Niedersächsischer Landesbetrieb für Wasserwirtschaft, Küsten- und Naturschutz (NLWKN)
Betriebsstelle Aurich und Brake-Oldenburg
Oldersumer Straße 48
26603 Aurich

Wir stellen unseren Anmerkungen zur Stellungnahme des NLWKN voran, dass sich der Planfeststellungsantrag nur auf die Richtbohrungen in den deutschen Sektor der Nordsee und auf die Erdgasgewinnung im deutschen Hoheitsgebiet richtet. Einige Passagen der Stellungnahme des NLWKN beziehen sich auf andere Teile des Gesamtvorhabens, die nicht vom bergrechtlichen Planfeststellungsverfahren erfasst sind, sondern in den niederländischen Zulassungsverfahren abgearbeitet wurden. Dennoch wurden auf Wunsch einiger am Scoping-Prozess Beteiligter im UVP-Bericht auch die Auswirkungen des Gesamtvorhabens auf die Schutzgüter im deutschen Sektor betrachtet. Für die Entscheidung über die Rahmbetriebsplanzulassung sind diese Teile des Vorhabens nicht relevant.

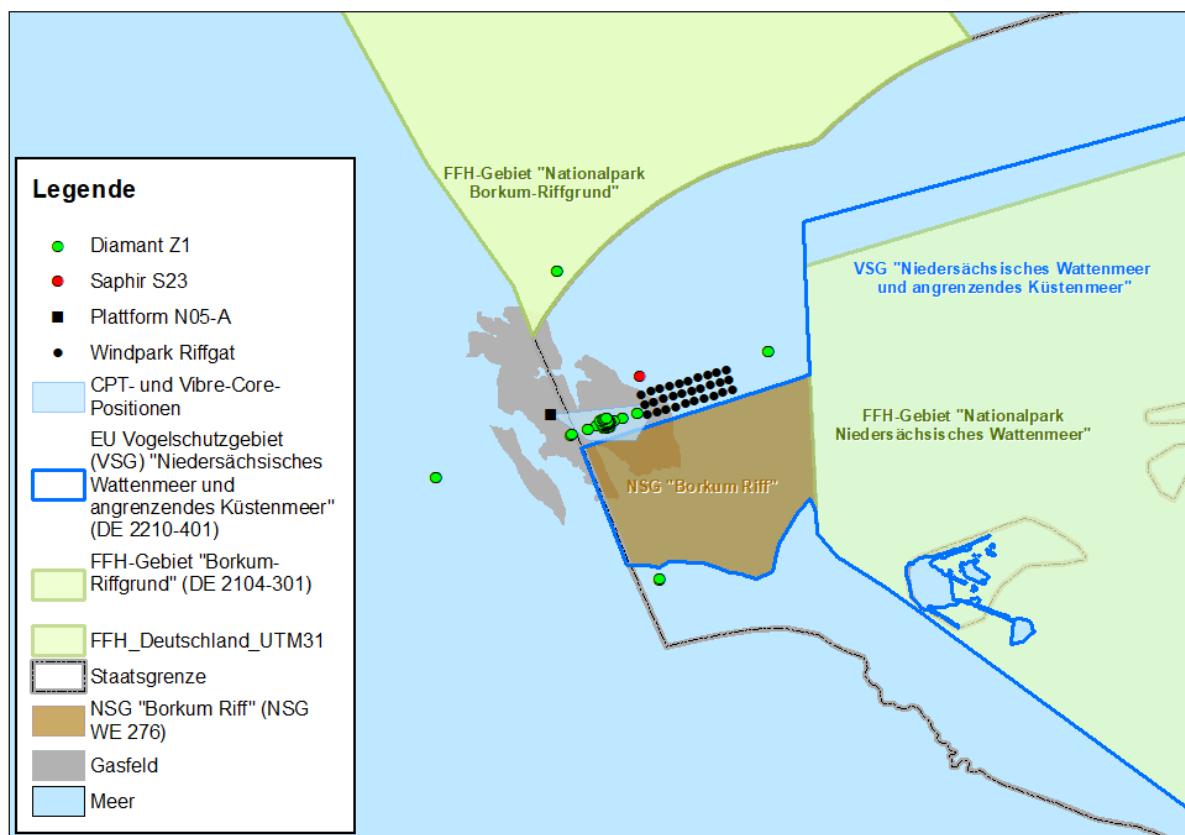
Ferner ist im Untersuchungsrahmen festgelegt, dass im deutschen Hoheitsgebiet die Untersuchungen der Auswirkungen der Aktivitäten auf den Meeresboden und die Bodenfauna auf Basis einer aktuellen

Sediment- und Bodentypenkarte sowie den Ergebnissen der darauf abgestimmten Benthosuntersuchungen (Epi- und Endobenthos) und Biotoptypenkartierung (insbesondere zu § 30 BNatSchG) zu erfolgen hat. Entsprechende aktuelle Felduntersuchungen/Datenerhebungen, z.B. Avifauna, Biotoptypen im NSG, sind danach als erforderlich festgelegt worden, was auch der o.g. Stellungnahme des NLWKN vom 24.11.2020 entspricht. Diese aktuellen Untersuchungen sind nicht durchgeführt worden. Auch ist die Nichtdurchführung in den Antragsunterlagen/Gutachten nicht begründet worden. Eine Abstimmung des Vorhabenträgers/Fachgutachter mit dem NLWKN, wie in Untersuchungsrahmen vorgeschlagen, ist nicht erfolgt. Diese Arbeiten sind nach hiesiger Bewertung zwingend vorzunehmen.

Monitoringberichten beschrieben. Auf eine zusätzliche eigenständige Erfassung wurde aus folgenden Gründen verzichtet:

- Artenspektrum, Abundanz und Verbreitung benthischer Makroinvertebraten im Untersuchungsraum sind hinreichend bekannt.
- Die Datengrundlage ist umfassend und ausreichend aktuell, um erwartbare Auswirkungen auf benthische Lebensgemeinschaften bewerten zu können.
- Die vorhabenbezogene Betroffenheit benthischer Lebensräume ist gering aufgrund niedriger Reichweite und Intensität der Auswirkungen.

Somit wurden etwa Daten aus Untersuchungen entlang der Kabelverbindung OWP Riffgat – N05-A aus Oktober und November 2019 und 2021 herangezogen. Zudem wurde eine Studie von BIOCONSULT Schuchardt & Scholle GbR (2018a) aus September 2017 zur Explorationsbohrung Diamant Z1 und Ablenkbohrung Ruby, welche sich im südlichen Vorhabenbereich befinden, ausgewertet – ein Projekt von Hansa Hydrocarbons Ltd., welches derzeit ruht. Für ein weiteres Projekt, die Explorationsbohrung Saphir, die sich im südlichen Bereich des FFH-Gebietes „Borkum-Riffgrund“ etwa 10 km nördlich des Prospektes N05-A-Noord befindet, wurden im Oktober 2019 Daten erhoben. Ferner wurde das benthosökologische Betriebsphasenmonitoring aus den Jahren 2014, 2015 und 2016 des OWP Riffgat (s. IfAÖ 2019) berücksichtigt. Darüber hinaus wird auf allgemein zugängliche, wissenschaftliche Literatur verwiesen. Eine Übersicht über die gewählten Probenahmepunkte ist der nachfolgenden Abbildung zu entnehmen. Die Probenahmepunkte liegen in einem Gebiet, welches einen Radius von 12 km um die Plattform herum beschreibt und auf Grundlage der Reichweiten der schutzgutbezogenen Auswirkungen (Emissionen, Wassertrübung/Sedimentation) gewählt wurde.
